**Avis délibéré de la mission régionale d'autorité environnementale
sur le projet de parc photovoltaïque Bourg-lès-Valence 4 porté
par CNR sur la commune de Bourg-lès-Valence (26)**

Avis n° 2024-ARA-AP-1794

Avis délibéré le 23 décembre 2024

Figure 95 : Localisation des captages AEP dans le secteur d'étude (source : ARS Métropole)

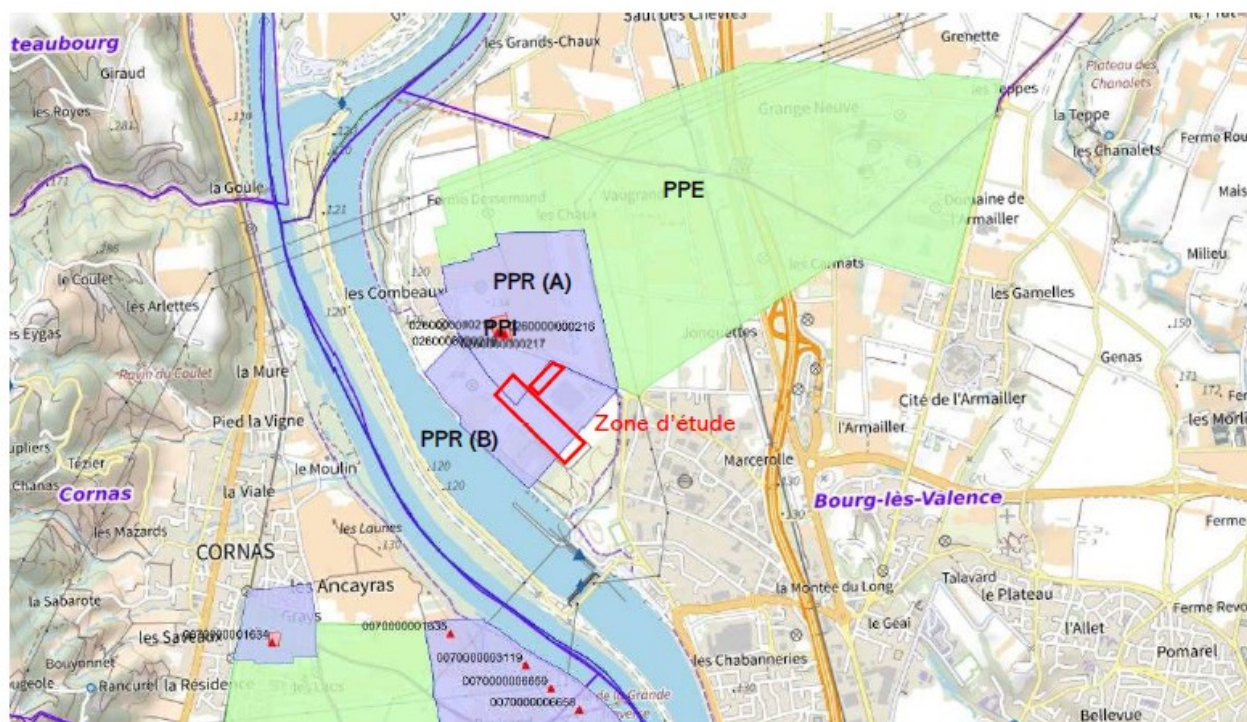
Le dossier indique que la zone d'emprise du projet est concernée par un périmètre de protection de captage d'alimentation d'eau potable. Il s'agit des périmètres de protection rapprochée secteurs A (intersecte le projet au nord de celui-ci) et B (la zone d'emprise est en quasi totalité incluse dans ce secteur) du captage des Combeaux. Le dossier précise que ce captage d'eau est essentiel, car il permet la dilution de l'eau des deux autres captages du secteur de Valence quand les seuils de pollution sont trop élevés pour la consommation humaine. Les terrains étant très perméables, la vulnérabilité du captage aux pollutions est élevée. » (p118 EI)

Des mesures d'évitement et de réduction sont proposées afin de préserver les périmètres de captage d'eau potable. La base de vie et la zone de stockage des matériaux seront localisées en dehors du périmètre de protection rapproché du captage AEP, mais pas de la zone d'alimentation du captage. La localisation précise de la base de vie sera définie en concertation avec un écologue, quand un hydrogéologue aurait sans doute été plus compétent. Les bâtiments électriques seront construits sur une enveloppe étanche et le transformateur sera de type sec dépourvu de liquide caloporteur. La piste lourde réalisée conservera une certaine perméabilité aux eaux pluviales. En outre, le responsable de chantier mettra en œuvre un plan de chantier afin d'éviter ces périmètres de protection de captage. Une aire étanche pour l'entretien des véhicules (hors entretien lourd pratiqué hors du site) sera réalisée et des kits anti-pollution seront à disposition. En phase opérationnelle les produits phytosanitaires seront interdits pour l'entretien du site.

L'Autorité environnementale recommande de préciser, dès à présent les dispositifs prévus en termes de travaux et de solutions constructives pour éviter toute incidence sur la qualité de la ressource en eau.
